リサイクル燃料備蓄センター設工認
設 1-補-011-02 <u>改 1</u>
2021 年 <u>7</u> 月 <u>9</u> 日

リサイクル燃料備蓄センター
設計及び工事の計画の変更認可申請書
(補足説明資料)

竜巻に対する固縛の方針と評価結果

リサイクル燃料貯蔵株式会社

第 3-3 図 ブラケット配置図

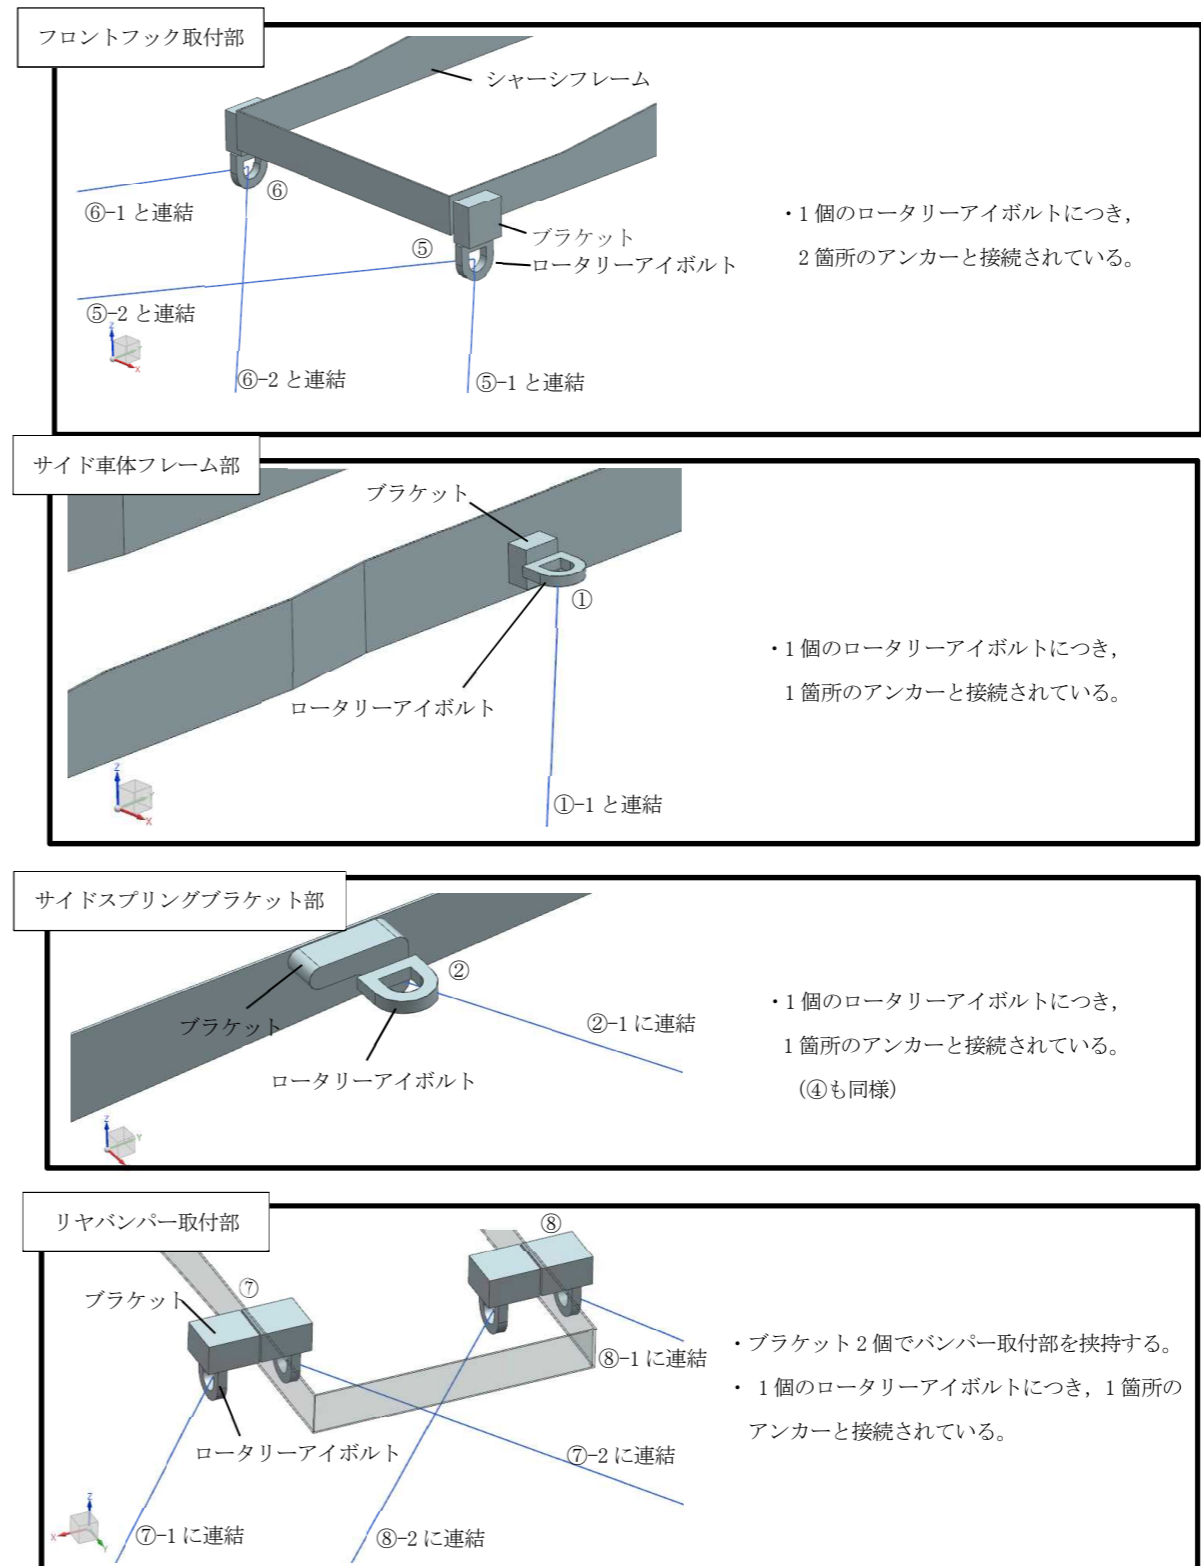
変更前

変更後

第3-1図 固縛装置の構成

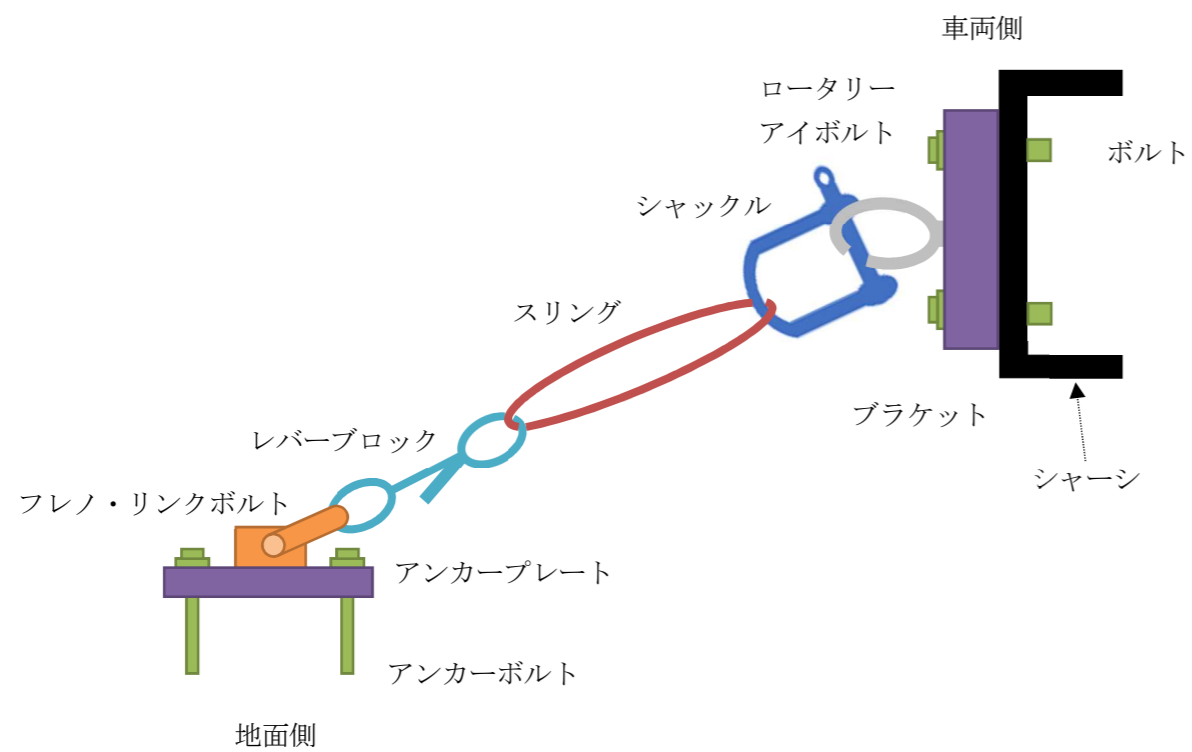
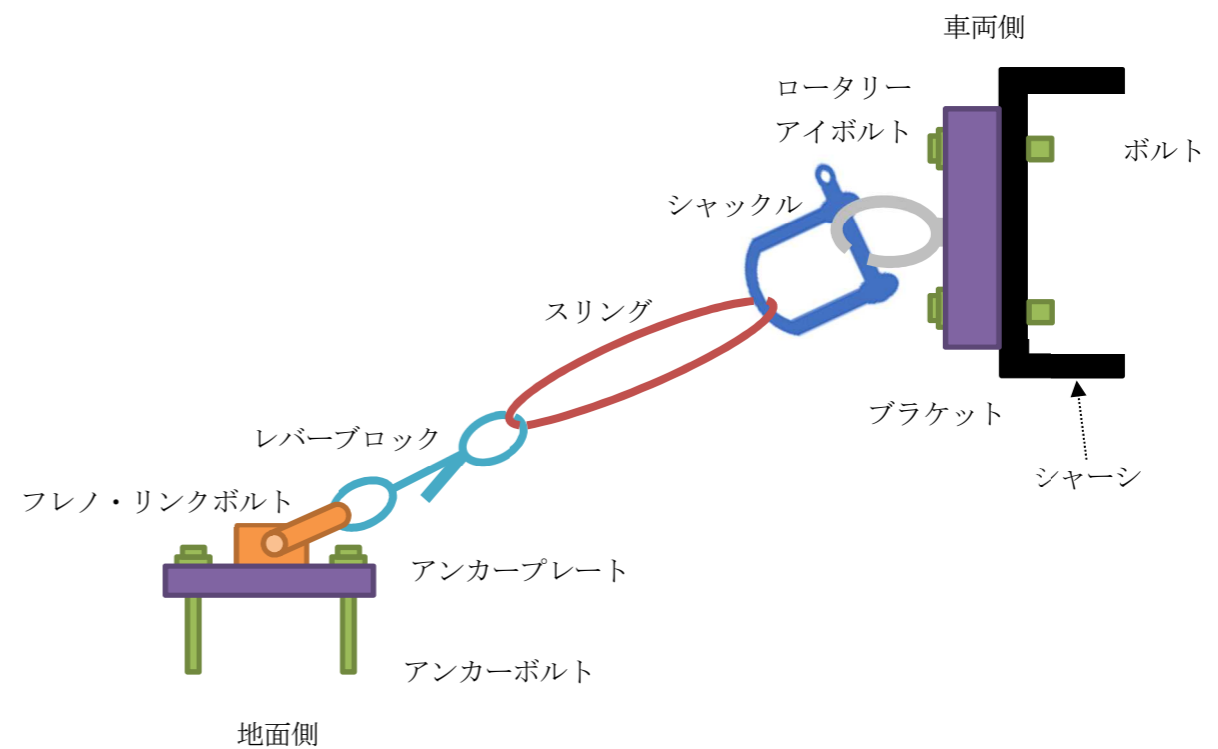
変更前

変更後

固縛装置の構成を第3-3図に，固縛装置の構成要素を第3-1表に示す。

固縛装置を構成する，車両側固定材，連結材，地面側固定材は以下の要素からなる構造とする。

また，地面側固定材をコンクリートの基礎部でアンカーボルトにて拘束する構造とする。固縛装置の連結材はレバーブロックの長さ調節により初期状態にて展張状態とする。

第 4-1 図 設計荷重の考え方

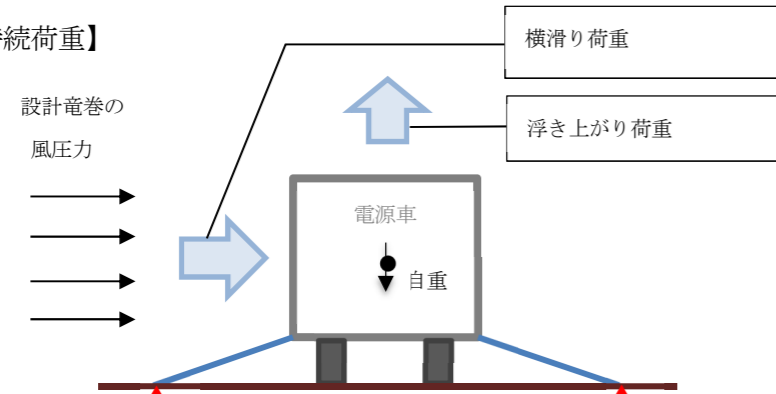
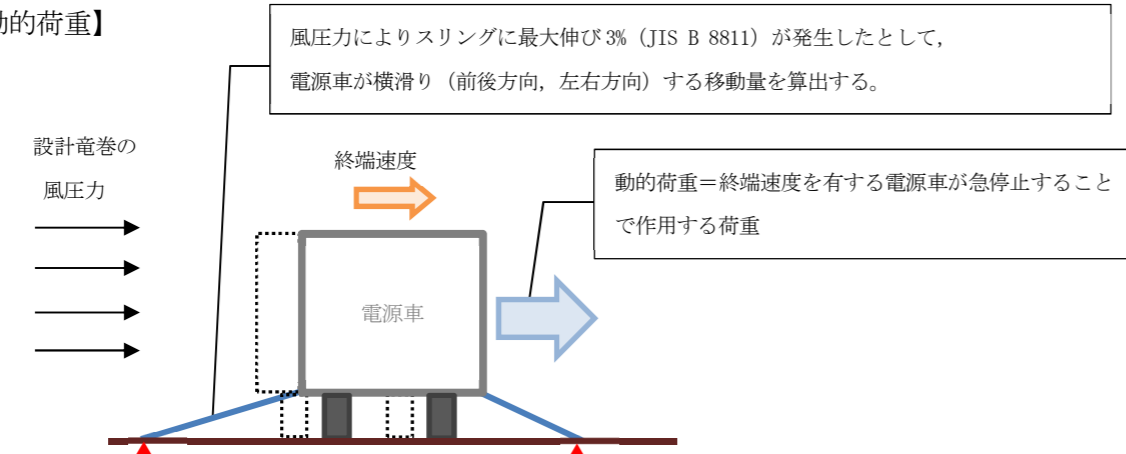
変更前

変更後

変更なし
